**Rapport d'analyse environnementale pour le projet de
modification du décret numéro 1224-92 du 26 août 1992 relatif à
la délivrance d'un certificat d'autorisation en faveur du ministère
des Transports pour la réalisation du projet de réaménagement
de la route 155, tronçon Grandes-Piles/La Tuque,
sections 110, 130, 140, 150 et 160**

Dossier 3211-05-323

Le 7 juillet 2008

CARTES ET PHOTOGRAPHIES AÉRIENNES DU SECTEUR DU PROJET

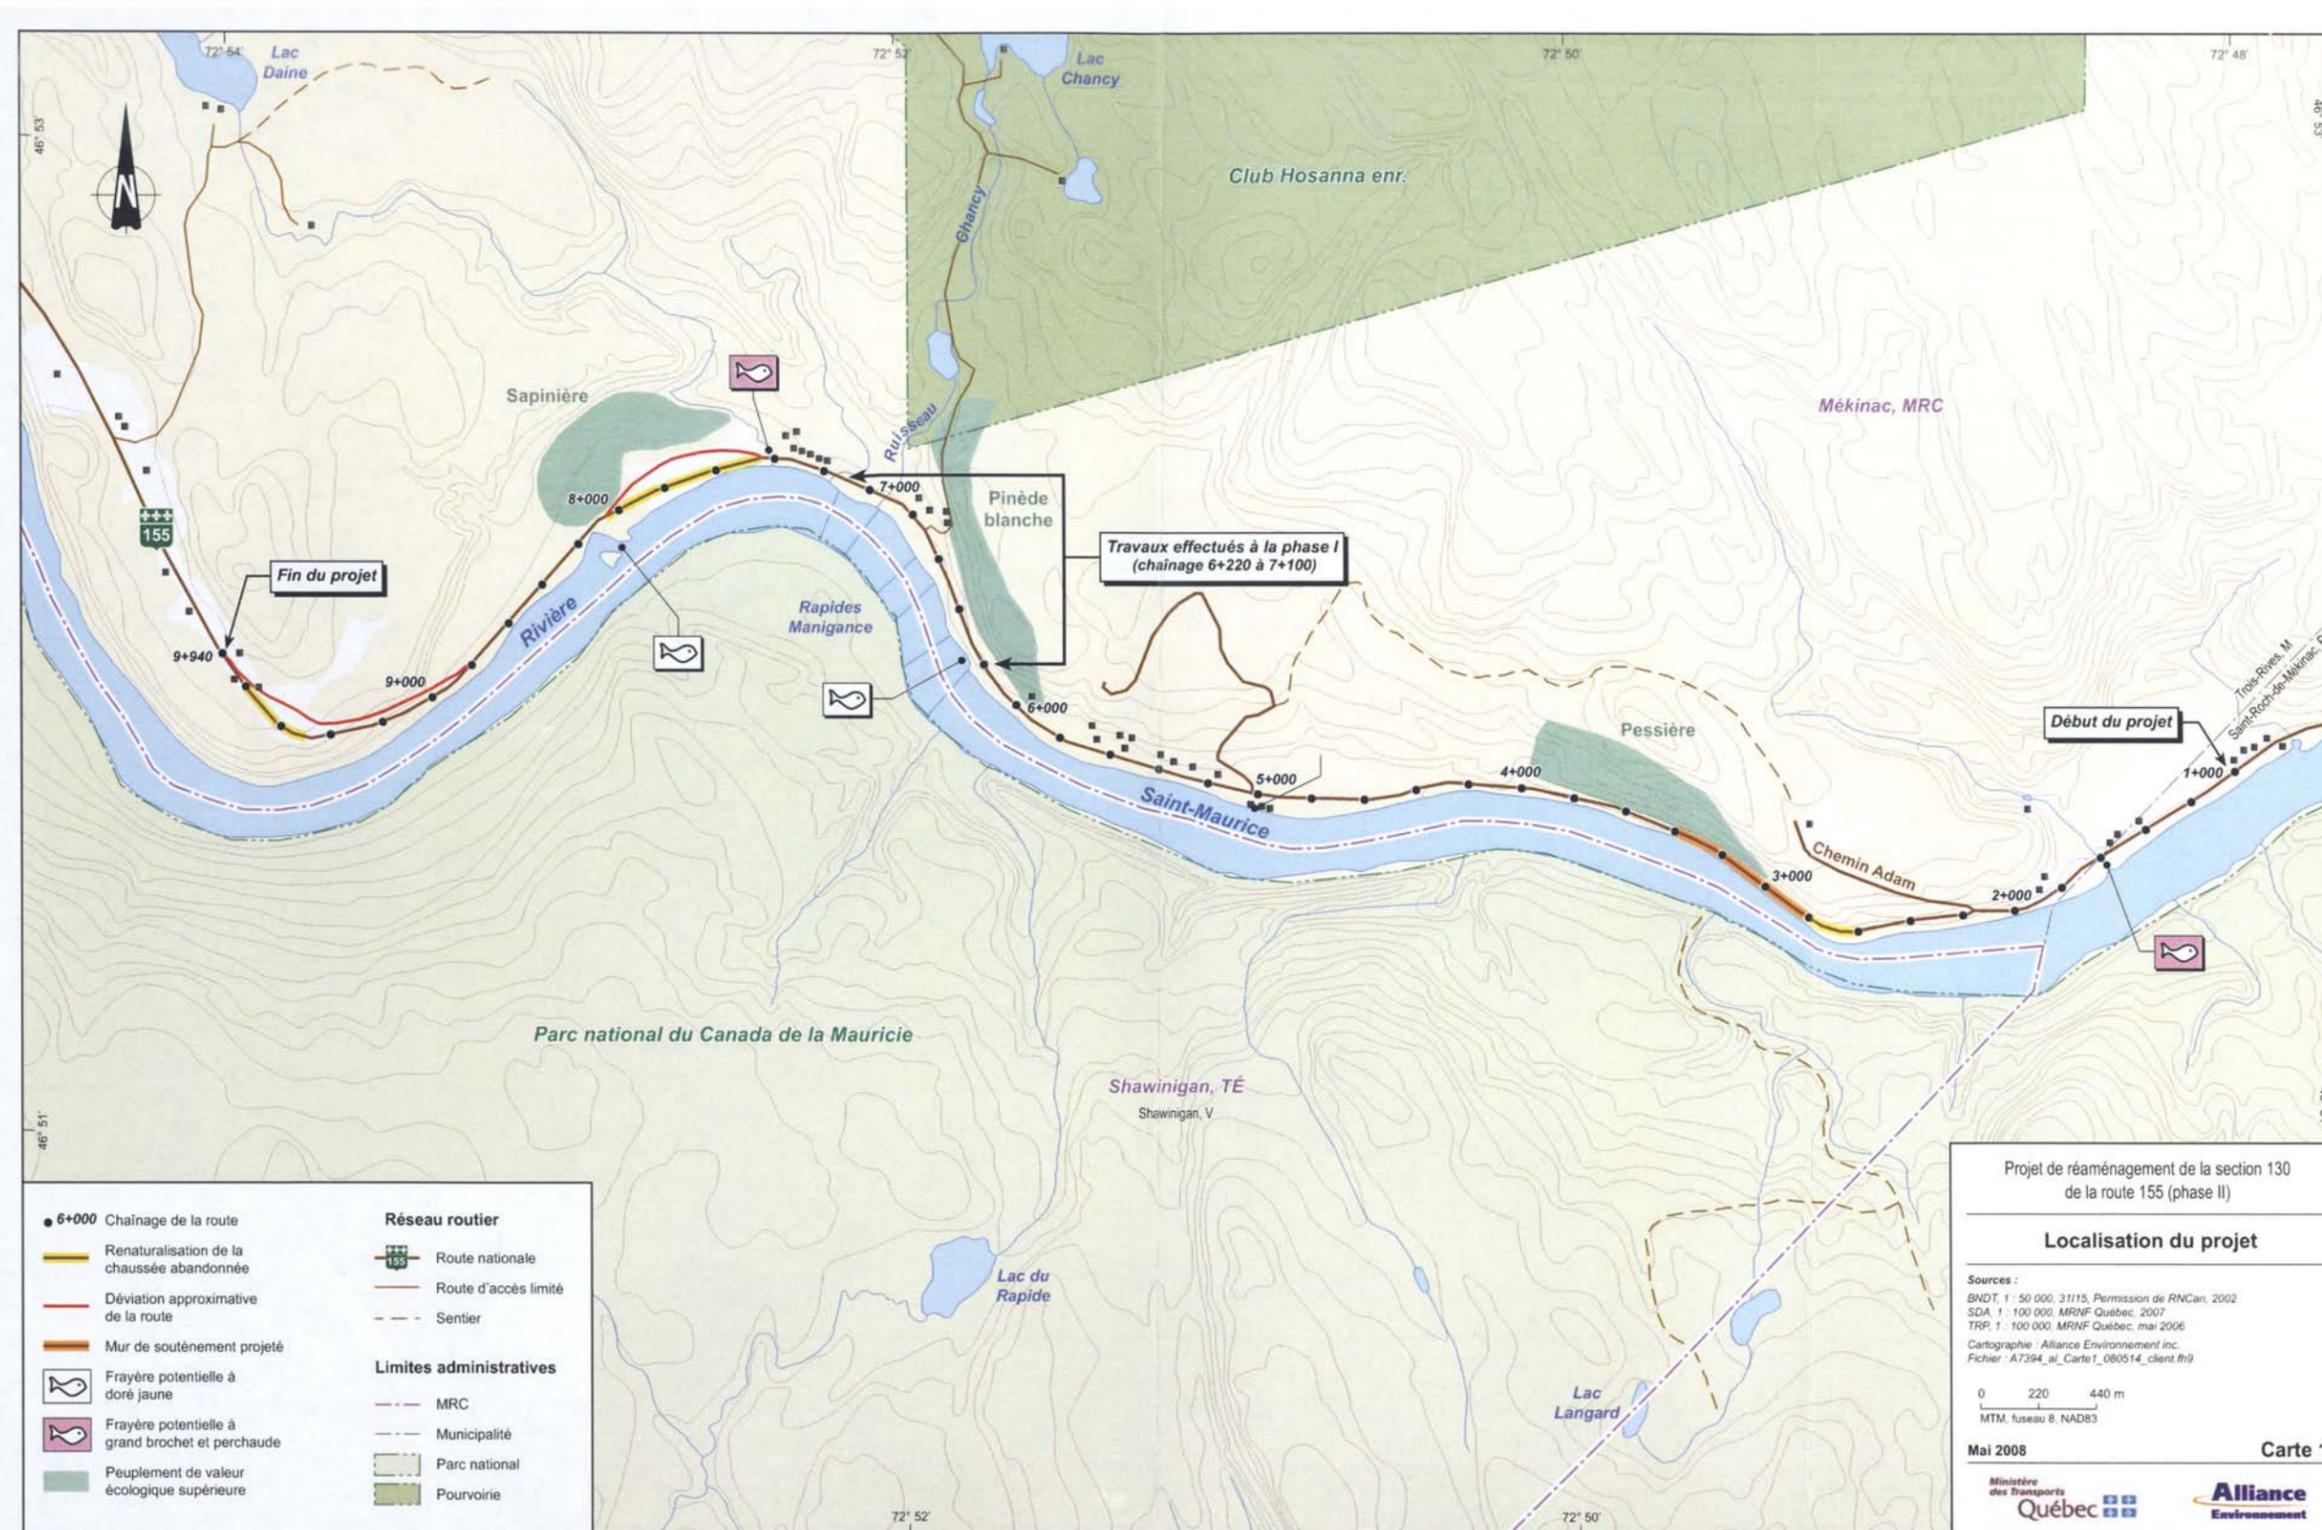
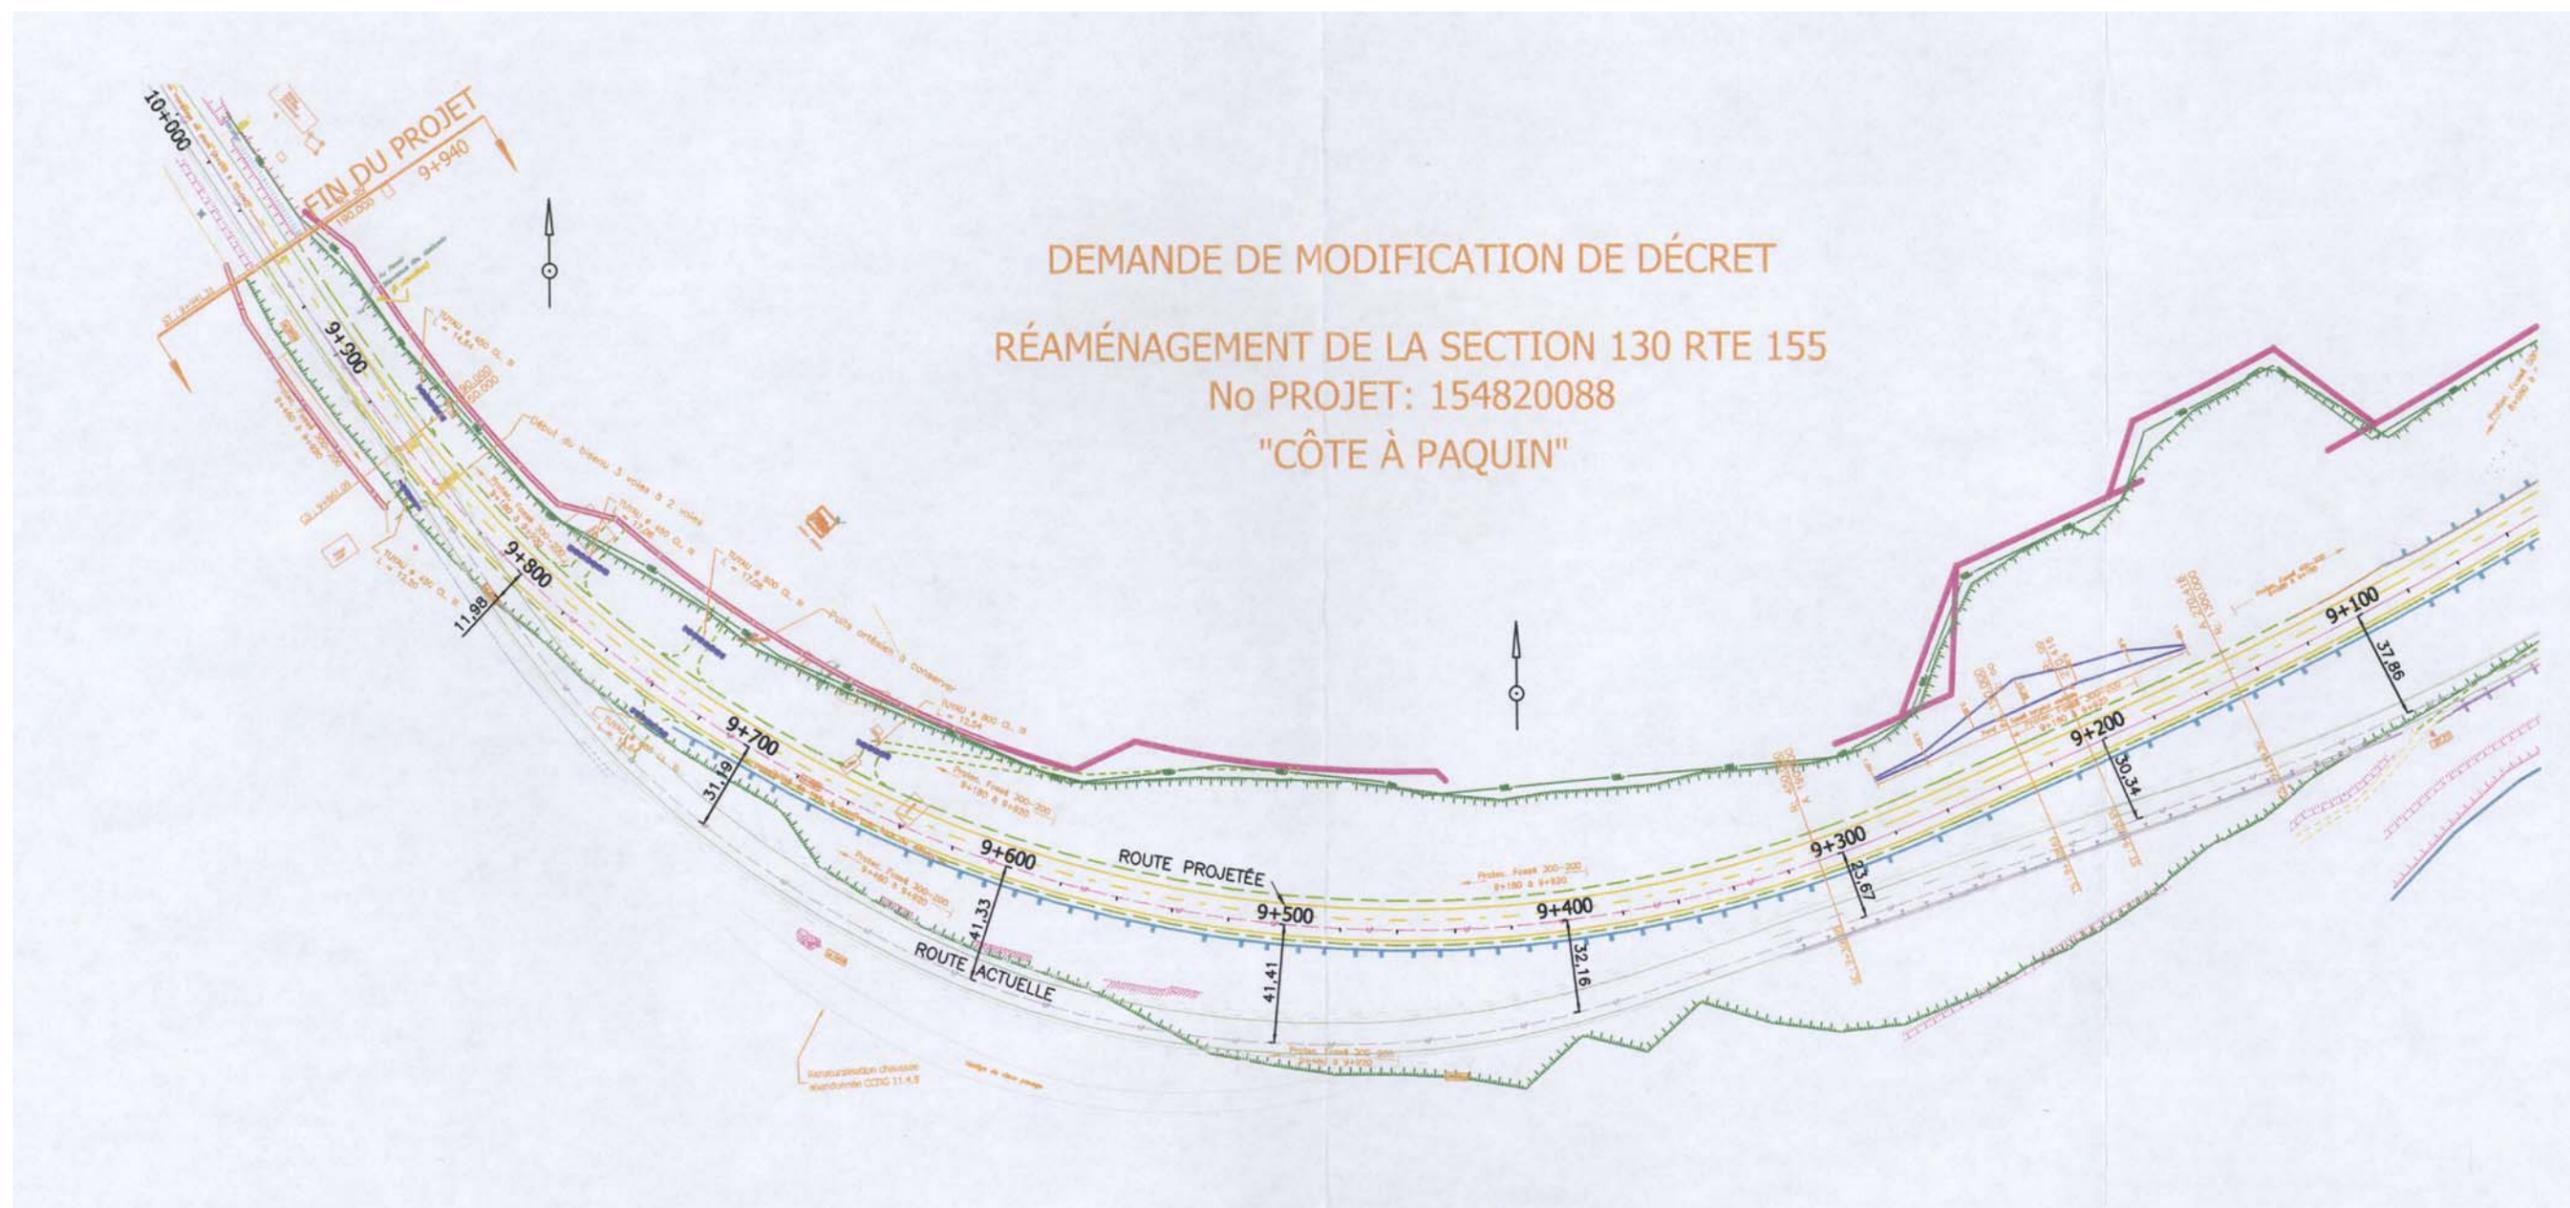
Les travaux consistent au réaménagement de la côte à Paquin sur une distance de 840 mètres, soit du chaînage 9+100 à 9+940 (voir annexe 3). Cette partie du projet, pour des raisons évoquées précédemment, consiste à dévier la route 155 sur d'une distance pouvant aller jusqu'à 41 mètres vers l'est par rapport à son axe actuel.

En premier lieu, ce secteur ne touche pas le milieu riverain, notamment la rivière Saint-Maurice. En effet, dans ce secteur, la route serait réaménagée en l'éloignant de cette rivière (voir annexe 3). Par ailleurs, aucun cours d'eau n'est présent dans cette portion de la route.
